Nr. 1260 data 01.02.2016

CLARIFICARI LA DOCUMENTAȚIA DE ATRIBUIRE ANEXATĂ ANUNȚULUI DE PARTICIPARE NUMĂRUL 165336 DIN 05.01.2016 PUBLICAT ÎN SEAP PENTRU PROCEDURA DE ATRIBUIRE A CONTRACTULUI DE ACHIZIȚIE PUBLICĂ AVÂND CA OBIECT: "Reabilitare drum județean DJ 191C: Nusfalău - Crasna - Zalău - Creaca".

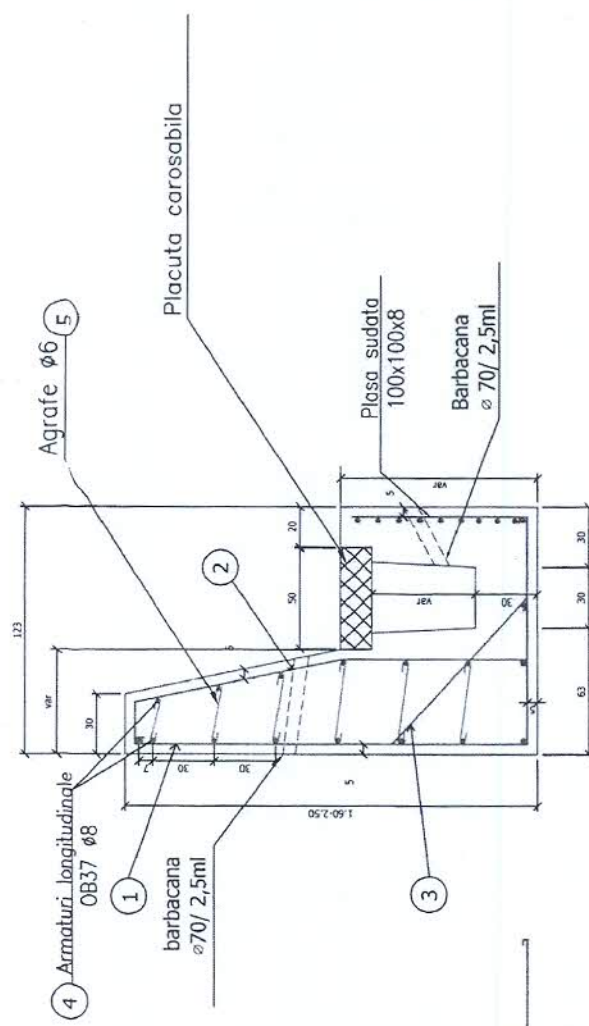
2.2 – revenim la raspuns la solicitare de clarificari nr. 907 data 22.01.2016 intrebare 4/ raspuns 4 va solicitam sa ne transmiteti alt detaliu de executie pentru rigola carosabila ranforsata cu dimensiuni corecte, inclusiv extrasul de armatura aplicat rigolei ranforsate din planșa din planșa 1312939- DRU-PT-DE-TT-008.

2.2. Reatașăm planșa de detaliu pentru execuție "*Rigolă carosabilă ranforsată*", cod desen: 1312939-DRU-PT+DE-DDE-033. Armarea plăcuței carosabile se va realiza conform

planșei: 1312939-DRU-PT+DE-DDE-011. Planșa 1312939-DRU-PT+DE-DDE-034 nu se va lua în considerare.
